MEMO

Onderwerp: Effect boezem variant kadeverbetering Zuidbuurt traject B

Adviesnummer WH: AA2013-435

Figuur 2: Bovenaanzicht variant B1. Groen = te dempen strook.

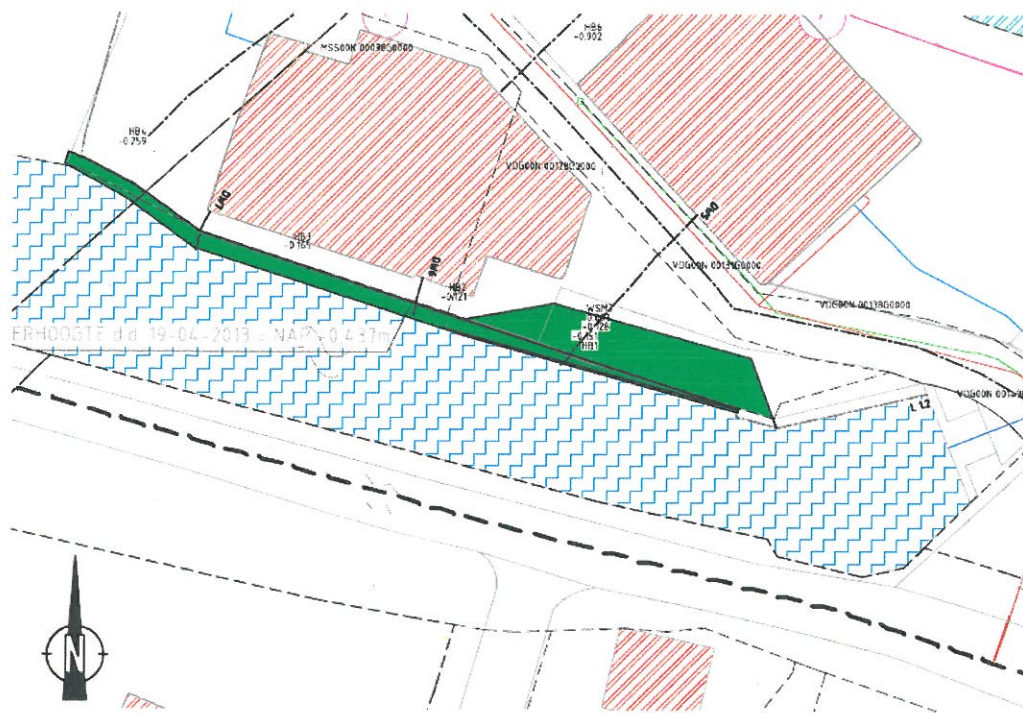
PIB is bezig met het uitwerken van een aantal varianten voor de kadeverbetering Zuidbuurt waaronder de boezemkade ter hoogte van Zuidbuurt 51 en 53, zie figuur 1 en 2. Een van de varianten (B1) houdt in dat de boezemwatergang aan een zijde met maximaal 1,5m wordt gedempt.

De maximale afname van de breedte bedraagt circa 1,5m. Bij een breedte van circa 10m op streefpeil bedraagt de stroomsnelheid circa 0,15m/s en het verhang is circa 6cm/km. Bij een versmalling tot 8m is de stroomsnelheid circa 0,17 m/s en het verhang is circa 7cm/km.

De norm voor stroomsnelheid wordt bij 8m niet overschreden. Wel is het belangrijk om rekening te houden met tijdelijk hogere snelheden dan hier berekend in situaties waar boezemgemaal De Zaaijer op volle capaciteit draait. De diepte van de watergang is groter dan de leggerdiepte. Dat duidt erop dat er hier erosie plaatsvindt. Al met al reden om in het ontwerp rekening te houden met hogere stroomsnelheden.

De norm voor verhang wordt overschreden, ook bij 10m breedte. Dat is op deze locatie niet bepalend omdat er geen bovenstrooms gebied is dat negatief beïnvloed kan worden. Ook is de invloed van boezemgemaal De Zaaijer dat het peil omlaag trekt hier duidelijk in metingen en berekeningen te zien.

Verder geven we als aandachtspunt mee dat de leggerdiepte afwijkt van de dieptes in de dwarsdoorsnedes van het ontwerp van variant B1. Dat duidt op lokaal hogere snelheden ook in de huidige situatie. Tevens is onlangs door team OWW onder de aandacht gebracht dat er onvoldoende rekening wordt gehouden met het effect van kadeverbeteringen op de stabiliteit van de bodem van de watergang (algemeen probleem, specifiek het geval langs de Noordeindse weg, binnenboezem). Een door OWW opgestelde memo over dit onderwerp wordt ter informatie aan PIB toegestuurd.

WH kan zich onder bepaalde voorwaarden vinden in een variant waarbij de watergang smaller wordt:

- De huidige minimale breedte van ca 8m van de boezem wordt niet onderschreden. Dan is de afname in afvoercapaciteit niet significant. Hierbij is ook rekening gehouden met de locatie aan het uiteinde van de watergang, waardoor geen ander gebied bovenstrooms negatief beïnvloed wordt.
- Het gedempte oppervlak open water wordt elders in de boezem gecompenseerd. WH denkt graag mee over een geschikte locatie waar zowel de bergings- als afvoercapaciteit verbeterd kan worden.
- Er wordt zo min mogelijk van de watergang gedempt.
